Dell™ PowerEdge™ SC1430 Systems Information Update

Figure 1. Main System Setup Program Screen

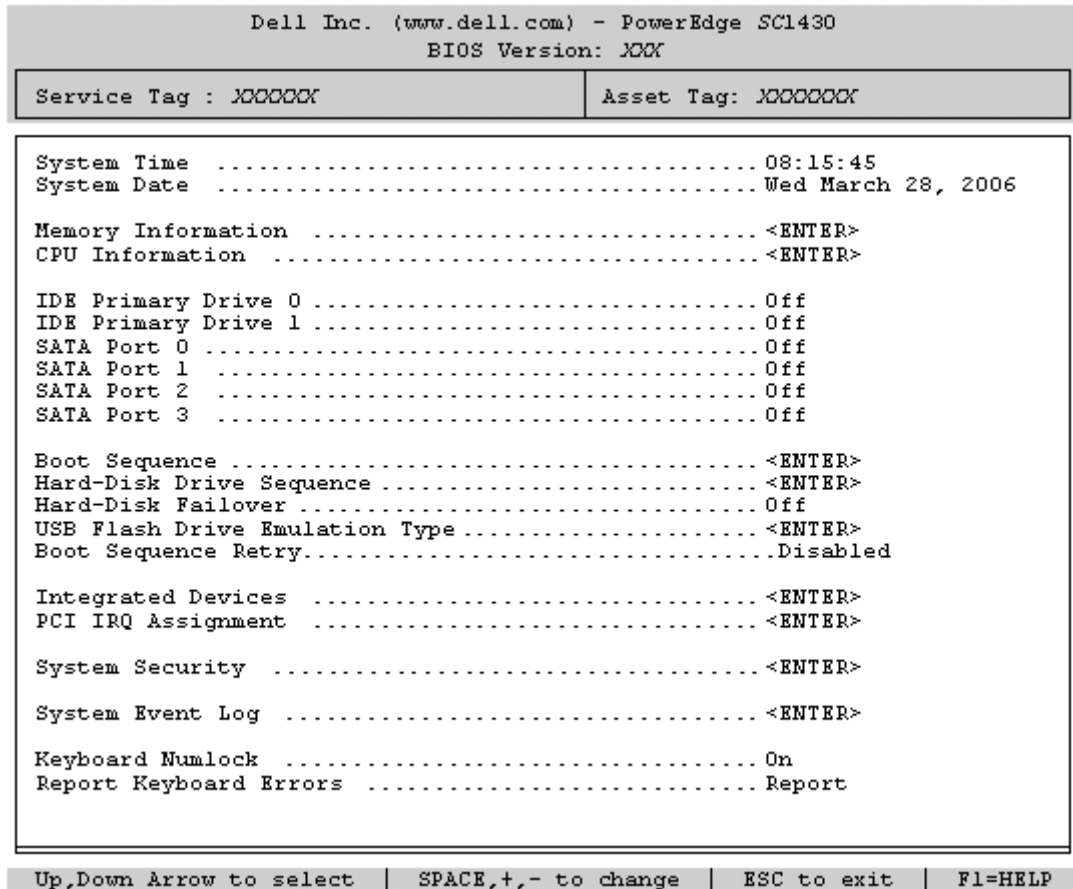
Figure 1 shows the updated main System Setup program screen. Table 2 lists a new option on the System Setup main screen.

Option	Description
Boot Sequence Retry (Disabled default)	Enables or disables the Boot Sequence Retry feature. When set to Enabled , the system reattempts the boot sequence after a 30-second timeout if the previous boot attempt failed.

图 1. 系统设置程序主屏幕

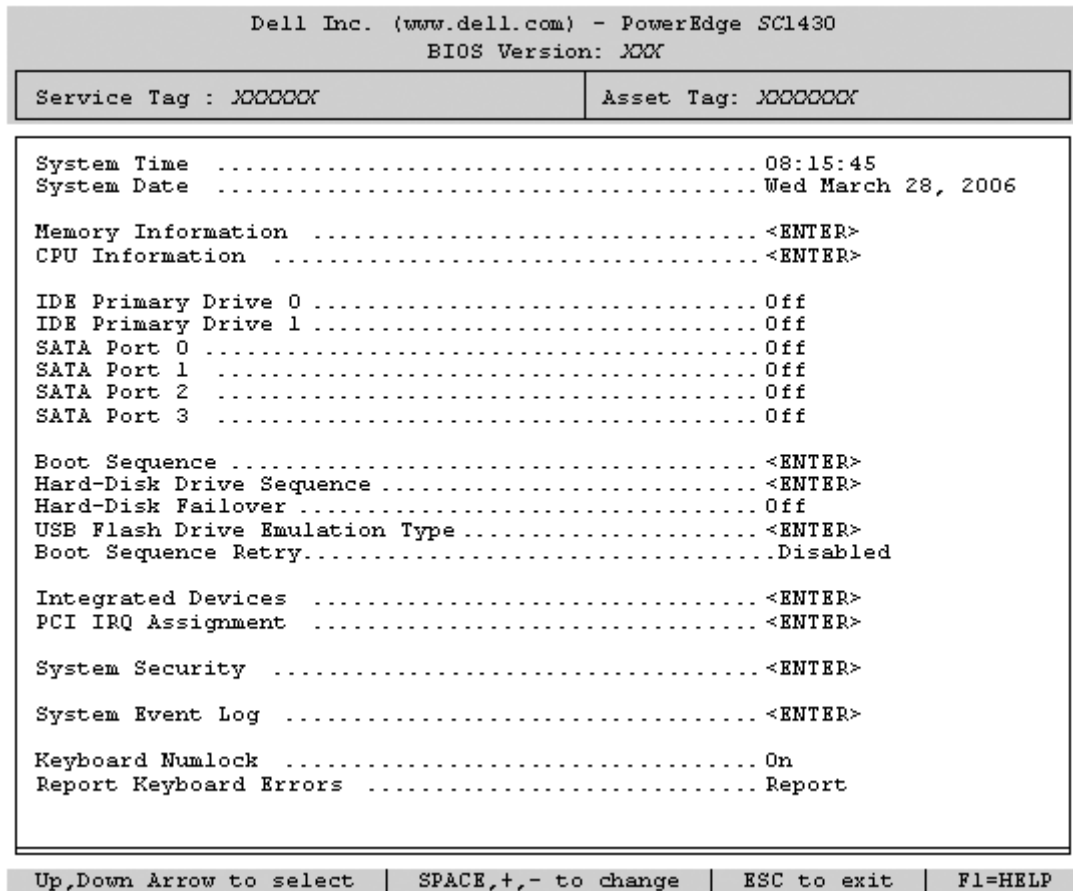
图 1 显示了更新后的系统设置程序主屏幕。表 2 列出了系统设置程序主屏幕中的一个新选项。

选项	说明
Boot Sequence Retry (引导顺序重试) (默认设置为 Disabled [禁用])	启用或禁用引导顺序重试功能。当设置为 Enabled (启用) 时, 如果上一次试图引导时失败, 系统将在 30 秒超时后重试引导顺序。

Figure 1. Écran principal du programme de configuration du système

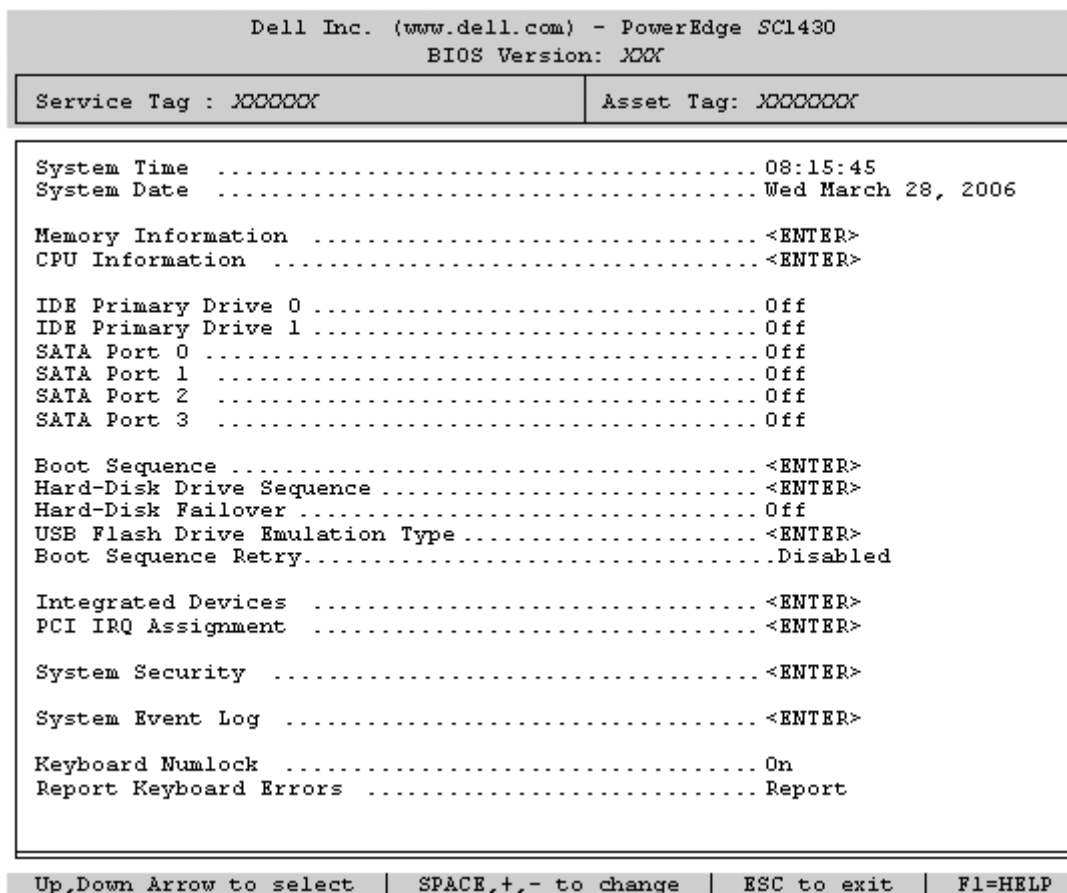
La figure 1 représente le nouvel écran principal du programme de configuration du système. Le tableau 2 décrit une nouvelle option qui a été ajoutée à cet écran.

Option	Description
Boot Sequence Retry (Ré-exécution de la séquence d'amorçage) Disabled (Désactivé, option par défaut)	Active ou désactive la fonction de ré-exécution de la séquence d'amorçage. Si vous sélectionnez Enabled (Activé), le système ré-exécute la séquence d'amorçage après un délai de 30 secondes si la tentative d'amorçage précédente a échoué.

図 1 セットアップユーティリティのメイン画面

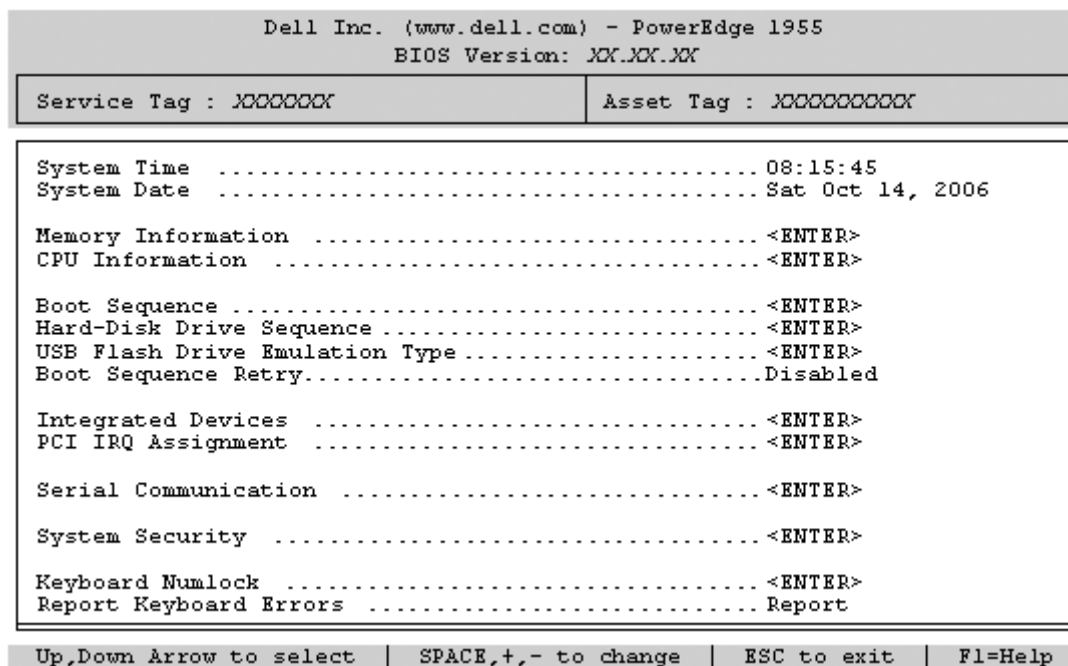
新しくなったセットアップユーティリティのメイン画面を図 1 に示します。表 2 には、セットアップユーティリティのメイン画面の新しいオプションを示します。

オプション	説明
Boot Sequence Retry (起動順序再試行) (デフォルトは Disabled (無効))	Boot Sequence Retry (起動順序再試行) 機能の有効 / 無効を切り替えます。 Enabled (有効) に設定しておくこと、前回の起動が失敗した場合、30 秒のタイムアウト後に、システムは起動順序を再試行します。

Figura 1. Pantalla principal del programa de configuración del sistema

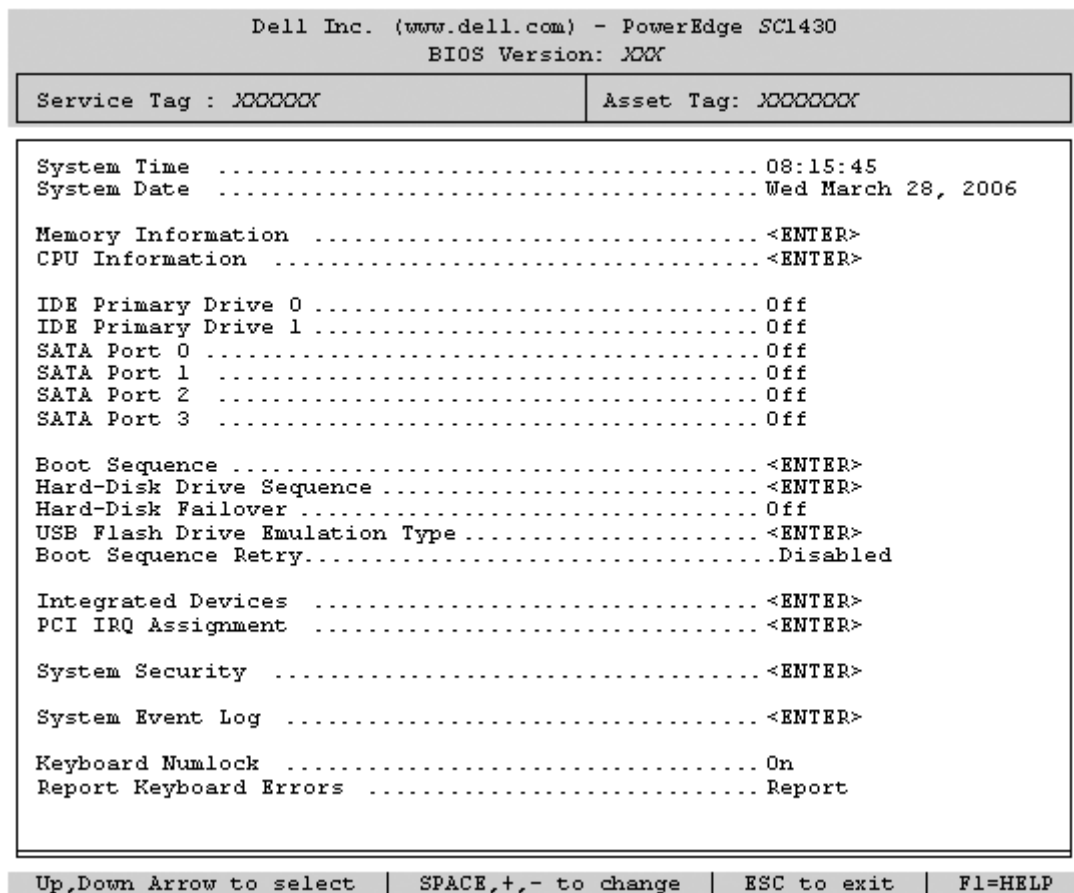
En la figura 1 se muestra la pantalla principal actualizada del programa de configuración del sistema, y en la tabla 2 se describe una nueva opción de la pantalla principal del programa de configuración del sistema.

Opción	Descripción
Boot Sequence Retry (valor predeterminado: Disabled)	Activa o desactiva la función Boot Sequence Retry (Reintento de la secuencia de inicio). Cuando esta opción está activada (Enabled), el sistema reintenta la secuencia de inicio tras un tiempo de espera de 30 segundos si el intento de inicio anterior ha fallado.
